dot.: postępowania przetargowego pn. Zagospodarowanie terenu istniejącego boiska sportowego przy ul. Hermana w ramach zadania inwestycyjnego pn. „Tereny zielone i parki rekreacyjne w Płocku”.

Zamawiający – Gmina Miasto Płock, na podstawie art. 38 ust. 2 ustawy Prawo zamówień publicznych (Dz.U. z 2017 roku, poz. 1579 z póź. zm.) udziela odpowiedzi na pytania z dnia 30.03.2018 r. i 05.04.2018 r.

Lokalizacja opornika elastycznego

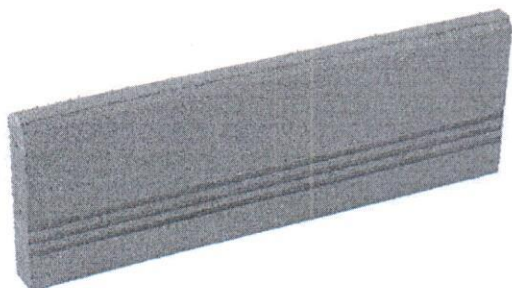
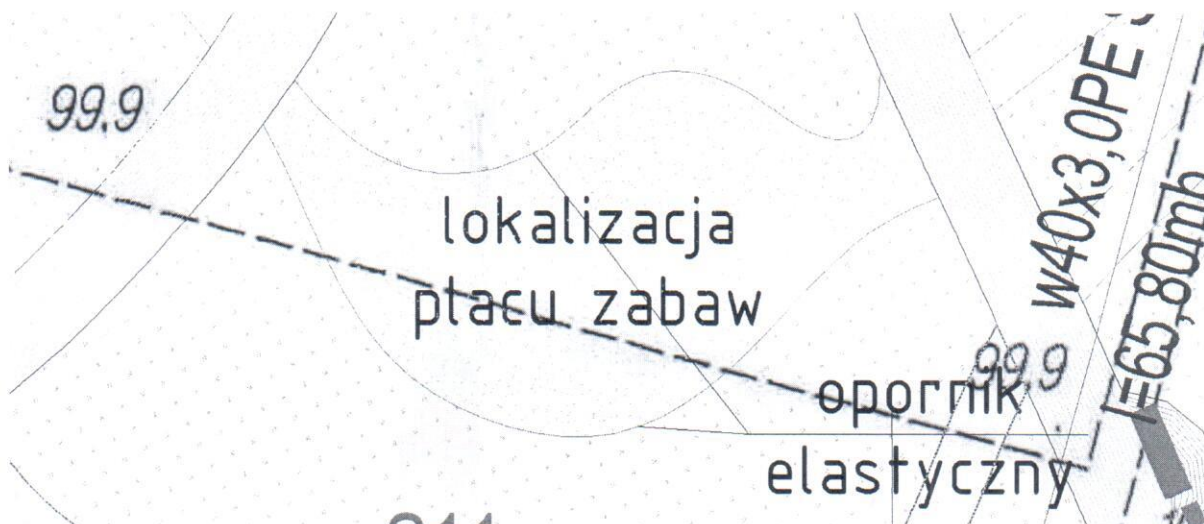
Pyt.13. Plac zabaw – Projekt Wykonawczy 0.OT_PZT zakłada montaż elastycznych krawężników. Nie są natomiast podane żadne wymiary w/w krawężnika. Dodatkowo przedmiar zakłada montaż obrzeży betonowych 30x8. Czy Inwestor może sprecyzować rodzaj krawężnika wokół placu zabaw oraz umieścić na projekcie dokładny zakres krawężników (jeżeli mają występować inne niż krawężniki betonowe 8x30).

W obszarze przyległym do placu zabaw należy zastosować krawężnik elastyczny – bezpieczny o wymiarach. Np. 250x50 mm

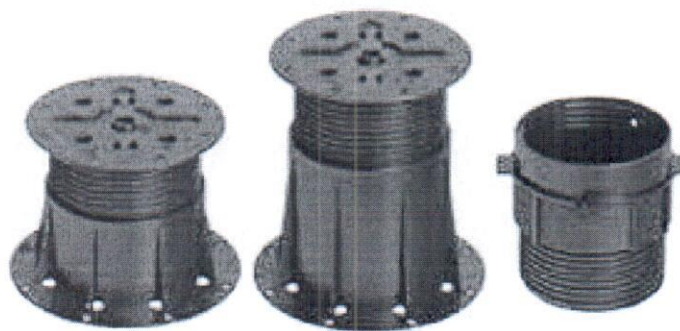
Pyt.18. Projekt budowlany mówi o występowaniu w przestrzeni fontanny płyt kamiennych umieszczonych na buzonach. W/w elementy nie są nigdzie opisane. Prosimy o uszczegółowienie o jaki dokładnie materiał chodzi.

Buzony opisane w projekcie stanowią element podporowy dla płyt kamiennych, umożliwiając ich prawidłowe ułożenie z zachowaniem wymaganych szczelin, umożliwiających swobodny spływ wody.

Producenci fontann posiadają w swoich technologiach odpowiednie systemy podporowe, dlatego szczegółowe ich sprecyzowanie wymagałoby wybrania konkretnego producenta (co jest niedopuszczalne na etapie przetargu publicznego). Standardowo, buzony podporowe wykonane są z tworzywa sztucznego i ustawiane są w narożnikach płyt stanowiących wykończenie fontanny.

UWAGA: Dobór systemu podporowego należy wykonać w oparciu o technologię producenta fontanny.
